Service Bulletin SB200000003 –
Ceiling panel- loose screw issue
Pannello ceiling – problema viti allentate

Defect claimed: loose screw on panel, Ceiling models /

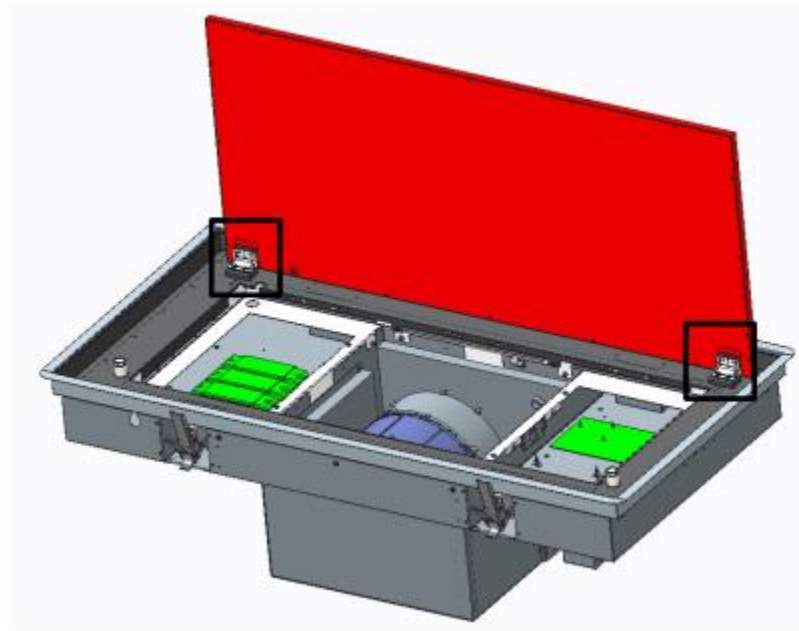
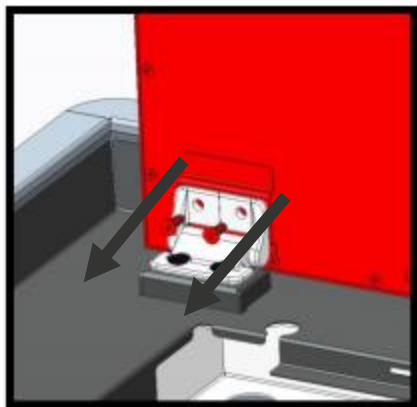
Difetto lamentato: viti allentate su pannello, cappe Ceiling

Solution: screw of the panel replacement with nr 4 code VIT0167843 /

Soluzione: Sostituzione viti di fissaggio del pannello con nr 4 VIT0167843

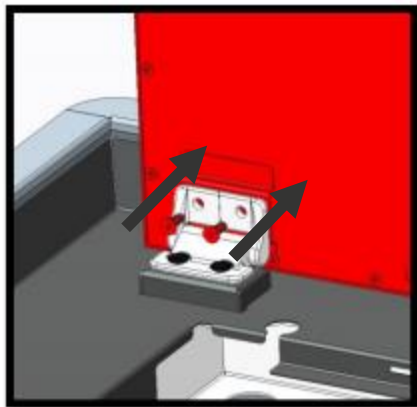
Service operation: remove old screws /
Operazioni service: rimuovere le vecchie viti

Attention: replace the screws one-by-one
Attenzione: sostituire le viti una alla volta

Service operation: replace screws with new code VIT0167843 /
Operazioni service: sostituire con le nuove viti codice VIT0167843
